Numer sprawy: ZP.271.10.2021

## WYJAŚNIENIA TREŚCI SWZ

Działając na podstawie art. 284 ust. 2 ustawy z dnia 11 września 2019 r. Prawo zamówień publicznych (t.j. Dz. U. z 2021 r., poz. 1129 ze zm.), Zamawiający przekazuje treść zapytań oraz wyjaśnienia treści Specyfikacji Warunków Zamówienia w postępowaniu o udzielenie zamówienia publicznego w trybie podstawowym dla zadania pn.: **"Remont budynku urzędu gminy w celu dostosowania do potrzeb świadczenia usług społecznych i opiekuńczych w postaci działalności Klubu Seniora w m. Dziemiany"**

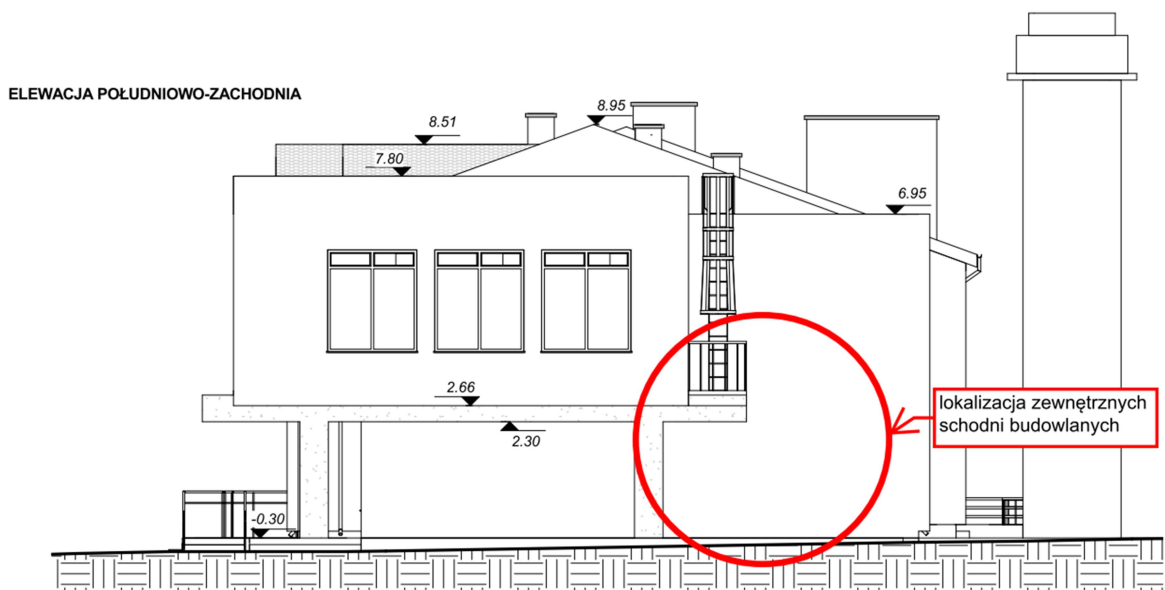
3. Z jakiego materiału należy wykonać schody i balustradę tymczasowe?

Proszę o dołączenie projektu tymczasowych schodów na podstawie, której Wykonawca jest w stanie poprawnie wycenić (rozrysowany układ, przekroje materiałowe/parametry, kolor i wszelkie niezbędne informacje)

*Zamawiający nie posiada projektu schodów tymczasowych. Wykonanie projektu i przedstawienie do akceptacji Zamawiającemu będzie zadaniem Wykonawcy.*

*Zamawiający nie narzuca materiału schodów tymczasowych. **Schodnie**, czyli tymczasowy bieg schodowy, należy zaprojektować i wykonać w oparciu o wymagania opisane w normie EN 12811 – Tymczasowe konstrukcje stosowane na placu budowy – Warunki wykonania i ogólne zasady projektowania.*

*Dodatkowo informujemy, że schody tymczasowe będą użytkowane przez pracowników i petentów, tylko w czasie wyłączenia z ruchu przebudowywanej klatki schodowej wewnątrz budynku.*
